改善箇所説明図

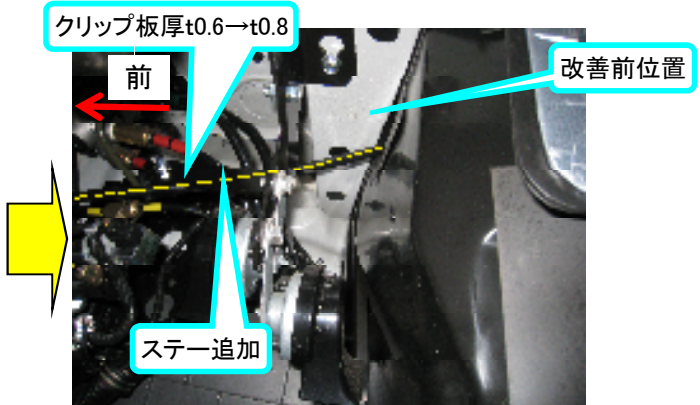
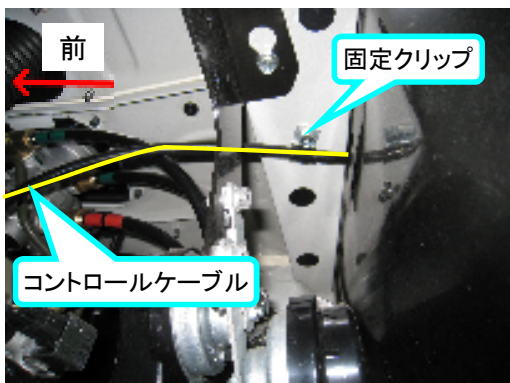
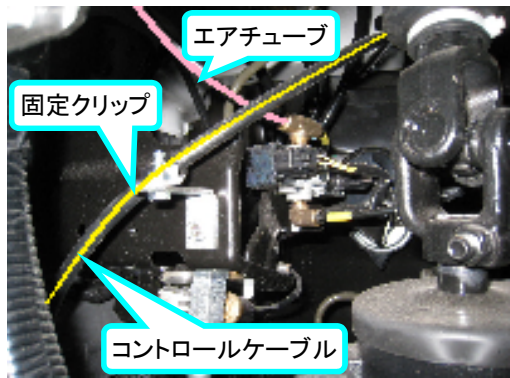
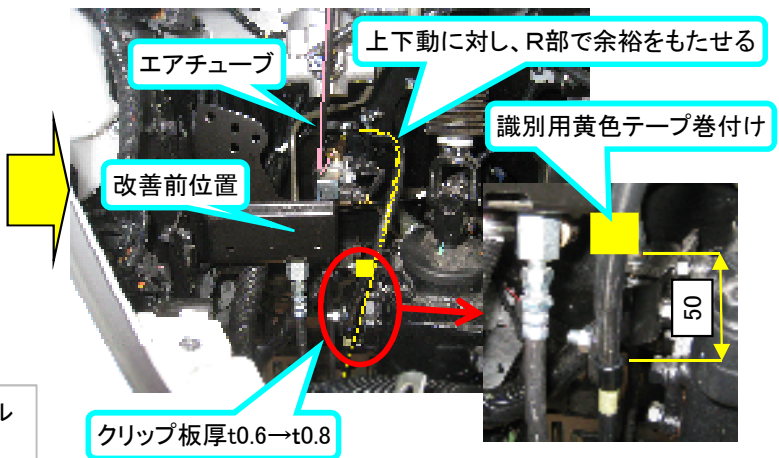
固定クリップが破損するとコントロールケーブルがエアチューブに干渉する可能性がある

大型ダンプ車において、ダンプ操作用コントロールケーブルの配索および固定方法が不適切なため、キャブチルトおよび走行中のキャブ上下動によりコントロールケーブル固定クリップが破損し、コントロールケーブルが運転席のシートサス用エアチューブに干渉するものがある。そのため、そのままの状態で使用を続けると、当該エアチューブが損傷しエアが漏れ、最悪の場合、運転席のエアクッションが効かなくなるなど、アクセサリシステムの機能が失陥するおそれがある。

コントロールケーブル固定用クリップを対策品に交換すると共に、コントロールケーブルの固定位置を変更する。また、シートサス用エアチューブを点検し、損傷がある場合はエアチューブを新品に交換する。

改善実施済車両には該当部へ黄色テープを巻く。
